Директору УК Сибкомсервис

от собственника

Сухарная 96-232

Прошу включить в программу строительства новых пандусов также реконструкцию уже имеющихся. А именно:

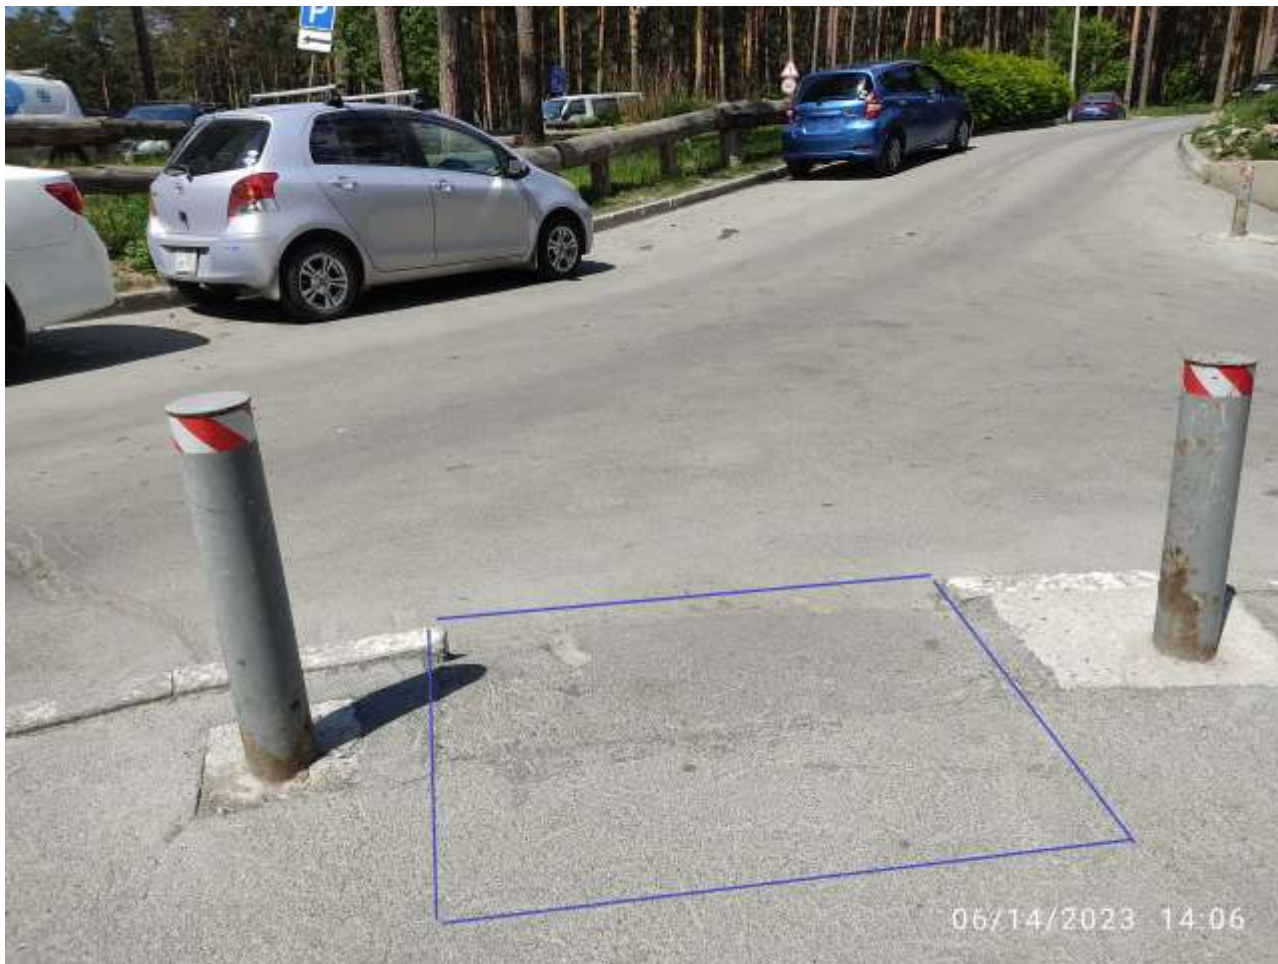
Пандус находящийся около спортплощадки сверху сделать более ровным. В настоящее время верхняя часть пандуса начинается с возвышения, что усложняет проезд по нему (сначала вверх-потом вниз). Также, справа на фото находится углубление, в котором после дождя скапливается вода. Предлагаемое решение – удалить 3-4 см асфальта обозначенного прямоугольником и выровнять наклонную поверхность.
